**CADERNO DE RESPOSTA REFERENTE  
À PAVIMENTAÇÃO DA RODOVIA  
DISTRITAL DF-285 – TRECHO: Km 06  
ATÉ AO ENTRONCAMENTO COM A  
DF-100**

**MAIO/2019**

## **A- RESUMO**

de DF-205 - Sobradinho, Brasília - DF a DF-100 - Paranoá, Brasília - DF  
Trajeto - Pedreira - DF-285

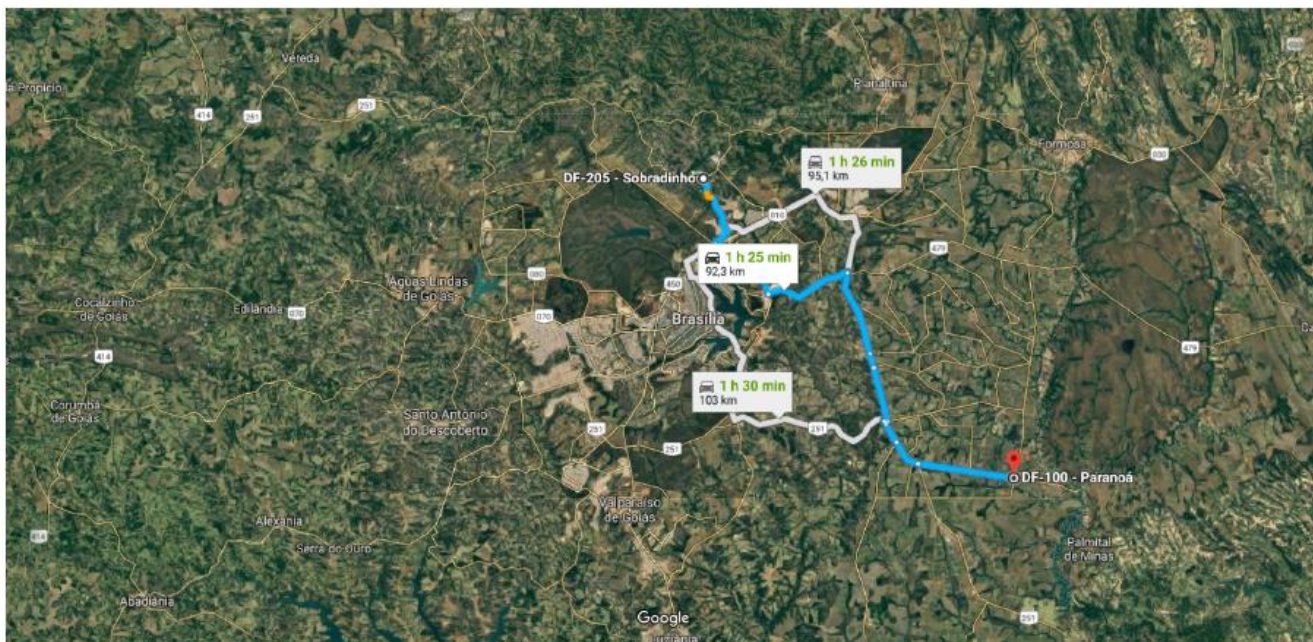
4. Consta na página 249 do volume de orçamento a utilização de uma pedra 01, não sendo identificada a localização da mesma no volume de orçamento.

Solicitamos que seja disponibilizado o mapa de localização da Pedreira 01, referência no orçamento.

**RESPOSTA:** Mapa apresentado.

Figura 1 - Projeto Meio fio vazado

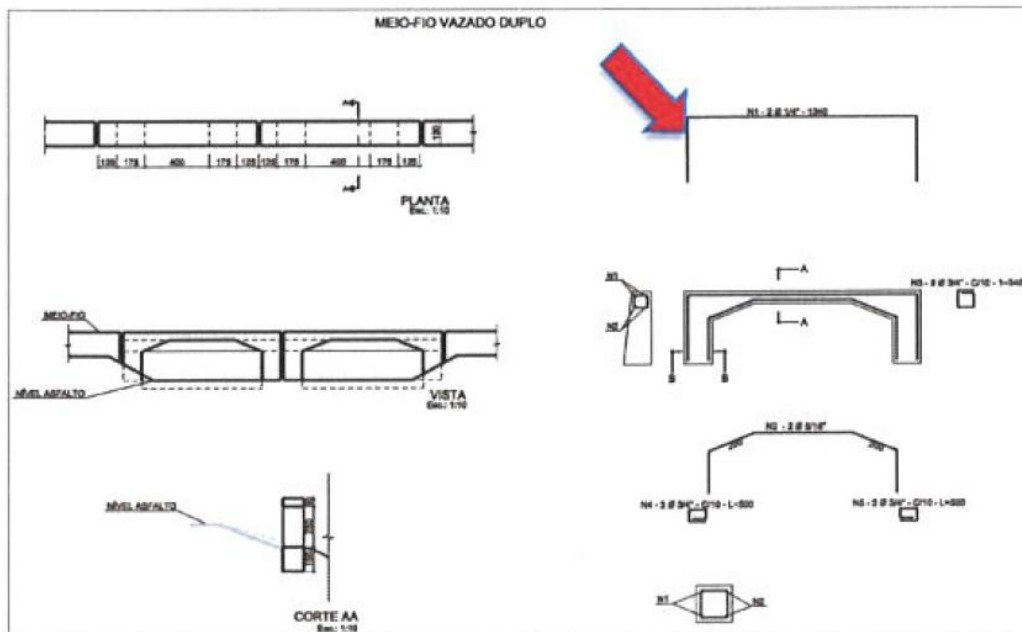
16. Conforme projeto DE-VD-DF285-006017-E-DR-018, folha 14/16, o meio fio vazado será executado em concreto armado, conforme figura 1 extraída do projeto.

Acontece que a composição prevista para este item no orçamento não prevê a utilização de aço na composição, conforme composição extraída da página 97 do orçamento.

Diante da inconsistência apontada, solicitamos informar que o meio fio vazado será em concreto armado ou concreto simples. Caso seja em concreto armado, solicitamos correção da composição.

**RESPOSTA:** Para o serviço em questão será corrigida a composição de forma a atender a execução do serviço e adequação realizada no projeto.
